Znak sprawy: RI.271.12.2020

## **ODPOWIEDŹ NA ZAPYTANIE DOTYCZĄCE SIWZ**

Dotyczy postępowania w trybie przetargu nieograniczonego: „**Modernizacja drogi Kopijki – Katarzynowo**”

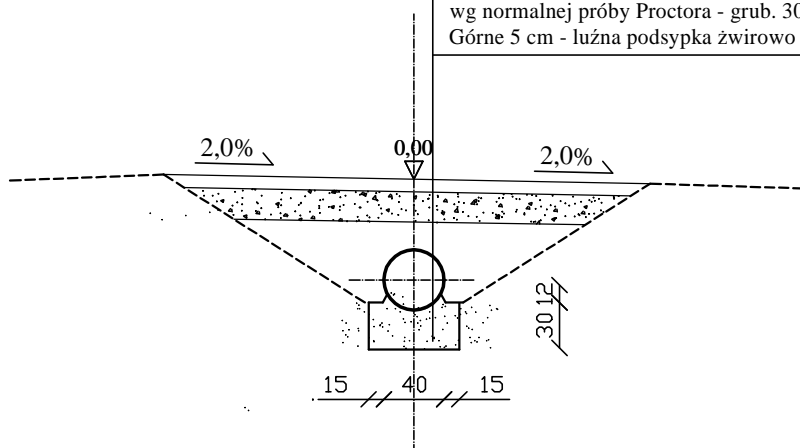
Prosimy o załączenie szczegółu wykonania przepustu pod zjazdami oraz określenie podstawowych parametrów niezbędnych do wyceny (średnica przepustów, grubości ławy fundamentowej, rodzaj geowłókniny (jeśli konieczna), ilości obrukowania itp.)

Zgodnie z przedmiarem robót oraz zapisami w dokumentacji projektowej należy wykonać przepust rurowy (rura PEHD) o dług.6m i o średnicy 40 cm na ławie żwirowej o gr.30 cm. Skarpy wlotu i wylotu przepustów należy obrukować kamieniem naturalnym na podsypce cementowo – piaskowej grub. 10 cm z zalaniem szczelin zaprawą cementową. W załączeniu – rysunek przepustu.
